MODELLI / MODELS : SERIE ESAM (tutti i modelli) - ESAM SERIES (all models)

OGGETTO: Sostituzione componenti: caldaia caffè, schede alettroniche.

SUBJECT : Replacement of compents: coffee boiler, electronic boards.

FEBBRAIO / FEBRUARY 2009

Foto 2: 7313213911 (Caldaia Ø6 X 1)

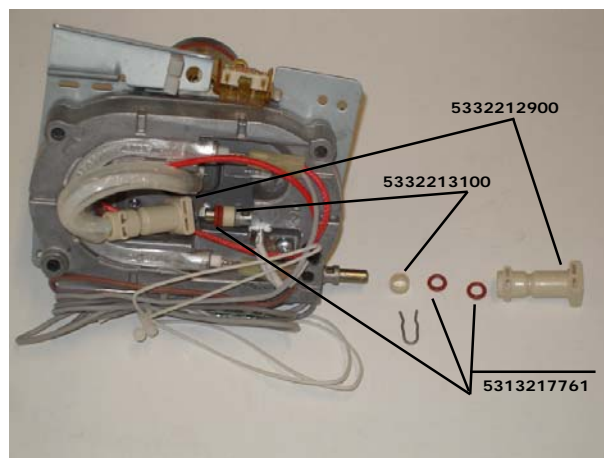
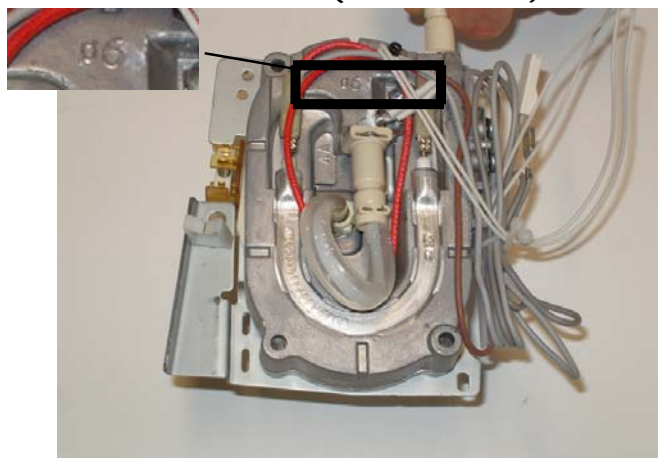
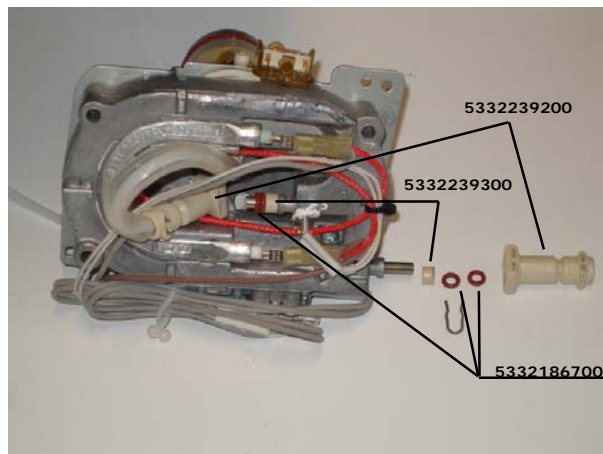
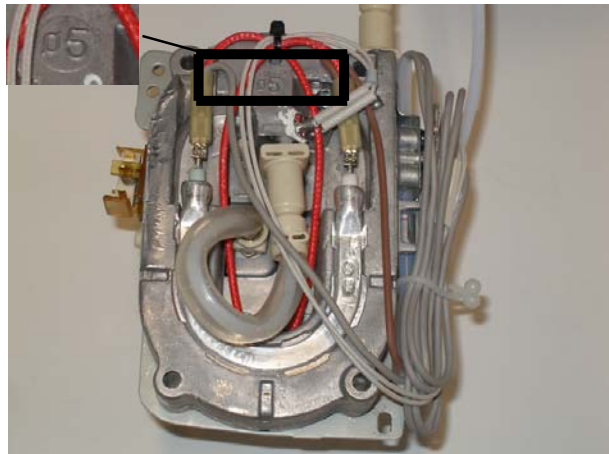
Vi informiamo che per tutti i modelli della serie ESAM si sta progressivamente provvedendo al montaggio, **in produzione**, di una nuova caldaia caffè (thermoblock): al posto della caldaia contrassegnata con Ø6 X 1 a codice **7313213911** (riconoscibile nella foto 1), verrà montata quella contrassegnata con Ø5 X 0.5 a codice **7313213901** (riconoscibile nella foto 2, dove i numeri indicano rispettivamente il diametro e lo spessore del tubo interno in acciaio).

le due caldaie, si distinguono visivamente "solo" per il diametro del tubo (Ø6 ppure Ø5), stampigliato sul corpo superiore (vedi foto).

Fare attenzione che cambiano anche i relativi O-ring, distanziale e connettore (vedi foto con relativi codici).

IMPORTANTE: nel ricevere una ESAM in assistenza, quindi, ci si può trovare di fronte a due possibili combinazioni caldaia/schede: la macchina "pre-modifica", in cui è montata la caldaia Ø6 X 1 e relative schede e quella "post-modifica", in cui è montata la versione Ø5 X 0.5 e relative schede. Ne consegue che, nel caso in cui si debba sostituire la caldaia e/o una delle due schede di una ESAM, basterà ordinare l'omologo del dispositivo che si trova già montato in macchina (ad es. la caldaia Ø6 X 1 se si trova la caldaia Ø6 X 1).

Si presti attenzione al fatto che, se sulla caldaia non si trova alcun carattere stampigliato, è da intendere Ø6 X 1 (prime produzioni).

Picture 1 **7313213911** generator model Ø6x1

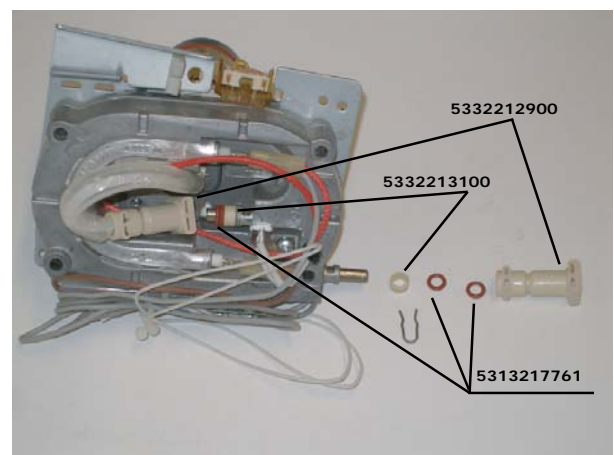
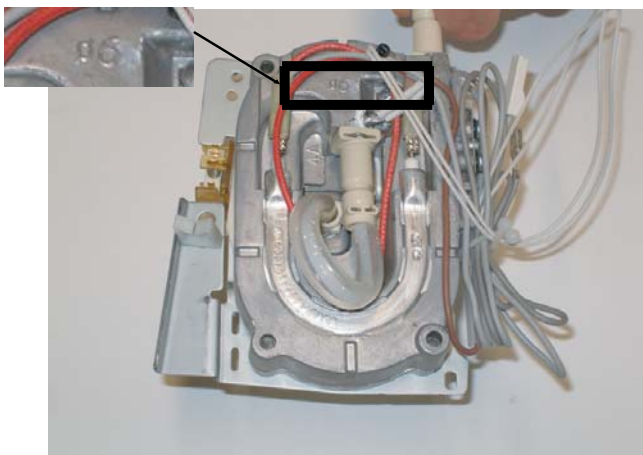
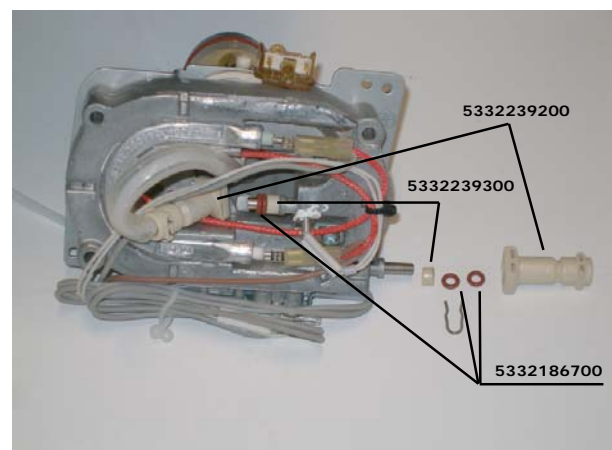
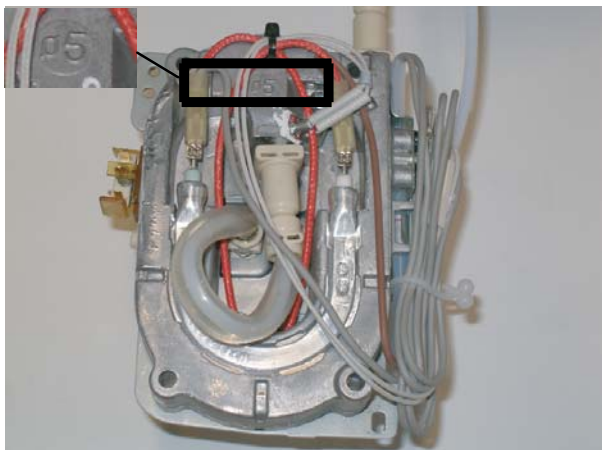
We inform you that in ESAM Superautomatic Coffee Machine, a very important change is gradually taking place in **production line**: generator (thermoblock) model Ø6x1, code **7313213911** (see picture 1) used since now, is going to be replaced by model Ø5x0.5, code **7313213901** (see picture 2, *numbers indicate respectively diameter and thickness of inner steel pipe*).

two generators differ "only" for the pipe diameter (Ø6 or Ø5) engraved on the upper body (see pictures).

Pay attention, moreover, to o-rings, spacer and connection, because they change too (see pictures and indicated codes). Regarding main PCB (or/and the commands one), if You have to replace it, it will be sufficient to order the same code reported on the sticky label of the PCB found in the assisted appliance.

ATTENTION: when You receive an ESAM model in assistance, You can find two possible combinations generator/PCBs: the "pre-modified" appliance, in which is fitted the generator Ø6x1 with coupled PCBs and the "post-modified" appliance, with Ø5x0.5 generator and linked PCBs. So, if You have to replace the thermoblock or/and one of the two PCBs, it's necessary to order the corresponding device just found in the appliance assisted (for ex., Ø6x1 boiler if You find Ø6x1 boiler).

Please, be careful: if You don't find any character engraved on the boiler, it means Ø6x1.

Foto 1

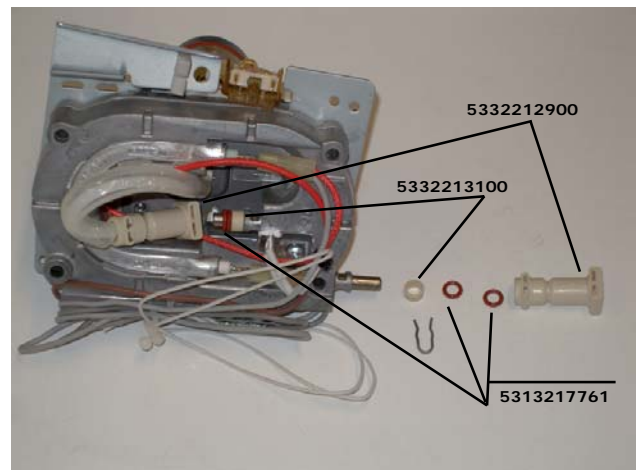
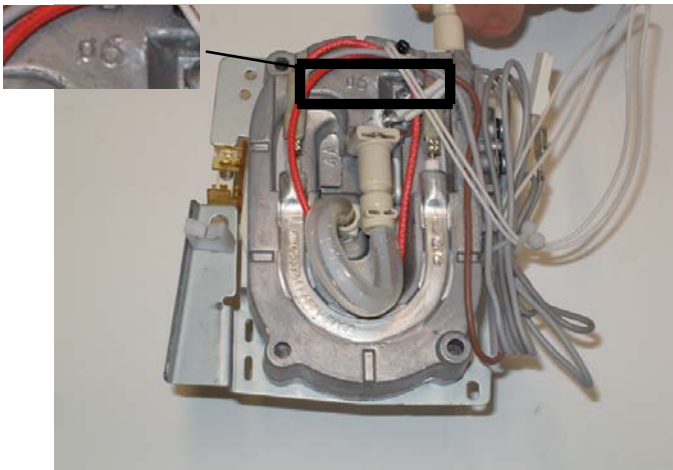
les chaudières marquées « Ø 6x1 » ont été remplacées par « Ø 5x0.5 ».

Ces modifications sont propres à chaque chaudière donc les deux cartes ne sont pas interchangeables.

Première version : avec indication sur la chaudière « Ø 6x1 »

Pièce à commander : [5213211901](#)

Deuxième version : indication sur la chaudière « Ø 5x0.5 »

Pièce à commander : [5213212681](#)

S'il n'y a aucune indication sur la chaudière il faut considérer qu'il s'agit de la première version (Chaudière « Ø 6x1 ») et commander la pièce : [5213211901](#)
